Memorando
DIFOR-598-2020

Asunto: Comentarios Técnicos

FECHA:	09 DE DICIEMBRE DE 2020.
NOMBRE DEL PROYECTO:	REHABILITACIÓN DEL CAMINO HACIA EL FUERTE SAN LORENZO, DISTRITO DE COLÓN, PROVINCIA DE COLÓN.
PROMOTOR:	MINISTERIO DE OBRAS PÚBLICAS (MOP).
UBICACIÓN:	CORREGIMIENTO DE CRISTÓBAL, DISTRITO DE COLÓN, PROVINCIA DE COLÓN.

MINISTERIO DE AMBIENTE
DIRECCIÓN DE SEGURIDAD HÍDRICA
INFORME TÉCNICO DE REVISIÓN DIGITAL DE
ESTUDIO DE IMPACTO AMBIENTAL CATEGORIA 11

PROVINCIA DE COLÓN, DISTRITOS DE COLÓN, CORREGIMIENTOS DE CRISTÓBAL- UBICACIÓN DE PUNTOS, LINEAS Y POLÍGONO, "PROYECTO REHABILITACIÓN DE CARRETERA HACIA EL FUERTE SAN LORENZO "

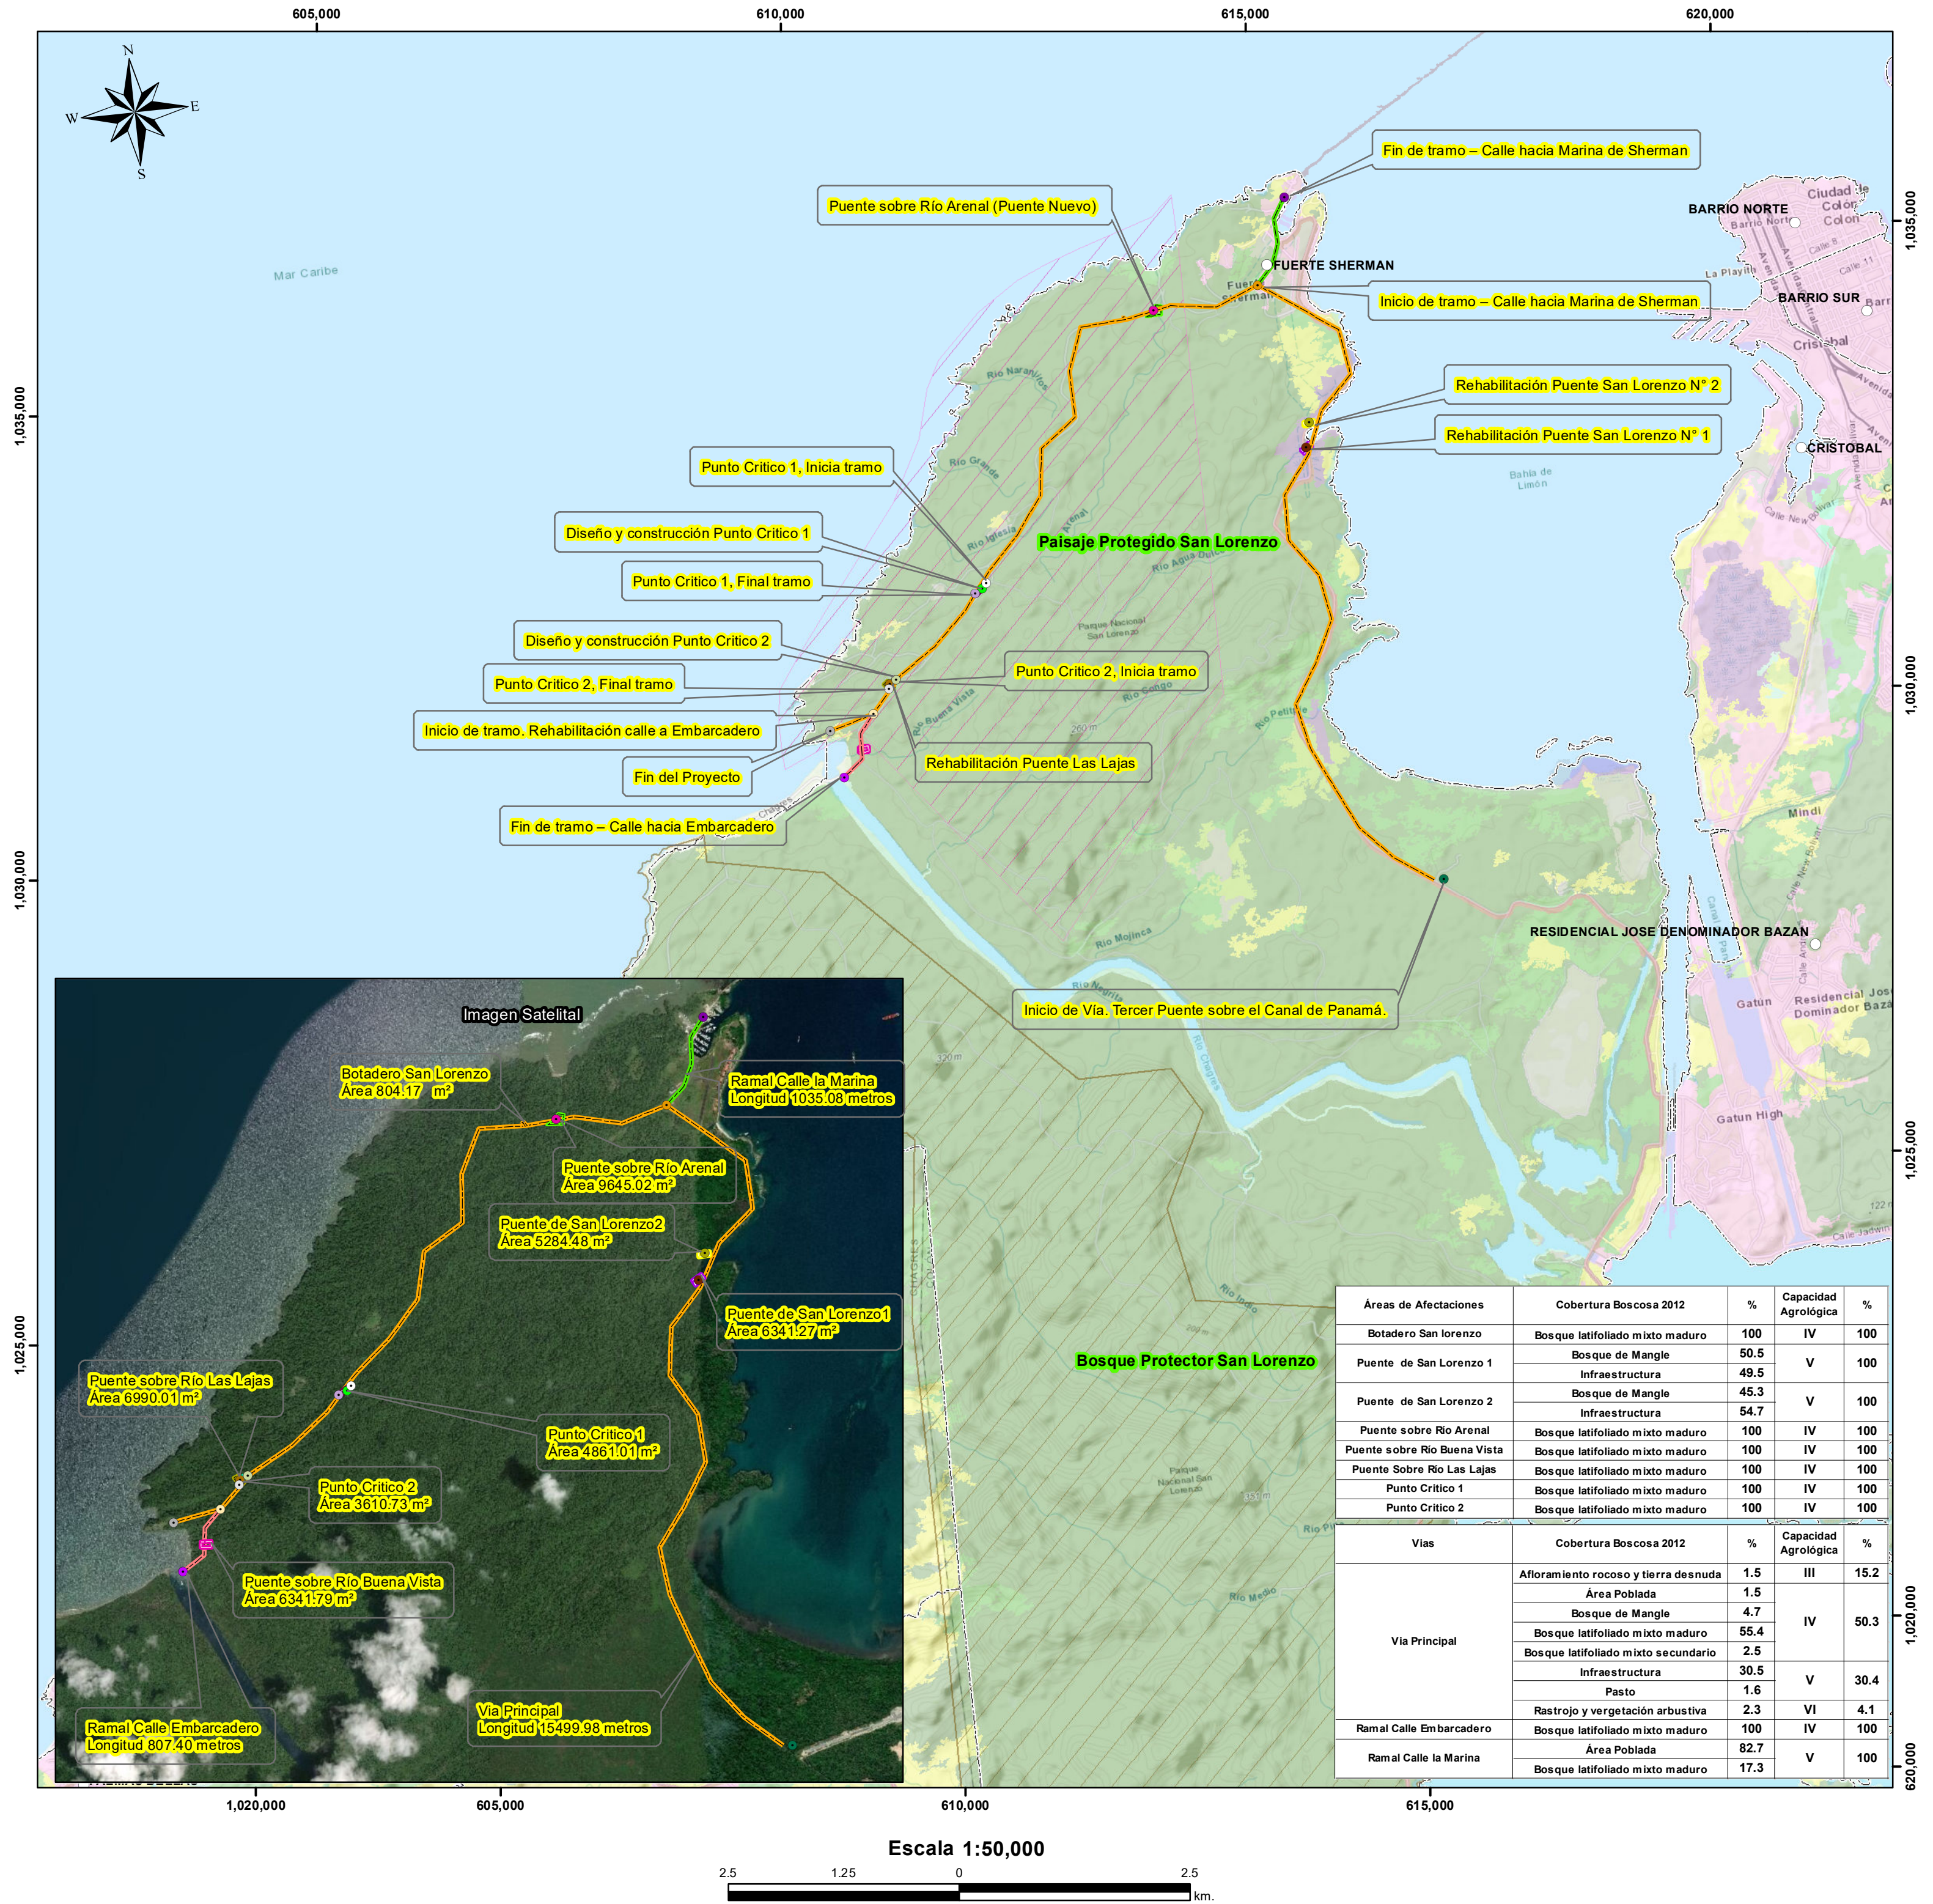
En respuesta al Memorando **DEEIA-0579-2611-2020**, donde se solicita generar cartografía que permita determinar la ubicación del estudio de impacto ambiental categoría II, del proyecto denominado "Rehabilitación de Carretera hacia el fuerte San Lorenzo, le informamos lo siguiente:

Con la información proporcionada, se generaron los datos puntuales: Diseño y construcción Punto Crítico 1, Diseño y construcción Punto Crítico 2, Fin de tramo – Calle hacia Embarcadero, Fin de tramo – Calle hacia Marina de Sherman, Fin del Proyecto, Inicio de Vía. Tercer Puente sobre el Canal de Panamá, Inicio de tramo – Calle hacia Marina de Sherman, Inicio de tramo. Rehabilitación calle a Embarcadero, Puente sobre Río Arenal (Puente Nuevo), Punto Crítico 1, Final tramo, Punto Crítico 1, Inicia tramo, Punto Crítico 2, Final tramo, Punto Crítico 2, Inicia tramo, Rehabilitación Puente Las Lajas, Rehabilitación Puente San Lorenzo N° 1, Rehabilitación Puente San Lorenzo N° 2.

También se generaron datos de Alineamientos de vías, Vía Principal con una longitud de 15499.98 metros, Ramal Calle La Marina con una longitud de 1035.08 metros, Ramal Calle Embarcadero con una longitud de 807.40 metros.

Y se generaron los siguientes Polígonos: Botadero San Lorenzo con una superficie de 804.17 m², Puente de San Lorenzo 1 con una superficie de 6341.27 m², Puente de San Lorenzo 2 con una superficie de 5284.48 m², Puente Sobre Río Arenal con una superficie de 9645.02 m², Puente sobre Río las Lajas con una superficie de 6990.01 m², Punto Critico 1 con una superficie de 4861.01 m², Punto

Critico 2 con una superficie de 3610.73 m² que se encuentran dentro de los límites del Sistema Nacional de Áreas Protegidas específicamente en (Paisaje Protegido San Lorenzo). El Porcentaje del Alineamiento que se encuentra dentro de los límites del SINAP (Paisaje Protegido San Lorenzo) para la vía principal es del 43%, para el Ramal calle Embarcadero es de 40% y para el Ramal calle la Marina se encuentra fuera del SINAP.

De acuerdo a la Cobertura Boscosa y Uso de la Tierra, año 2012, el proyecto se encuentra en las categorías de Afloramiento rocoso y tierra desnuda, Bosque de mangle, Bosque latifoliado mixto maduro, área poblada, bosque latifoliado mixto secundario, infraestructura, pasto, rastrojo y vegetación arbustiva, superficie de agua y según la Capacidad Agrológica, el proyecto se ubica en el tipo III, IV, V, VI.
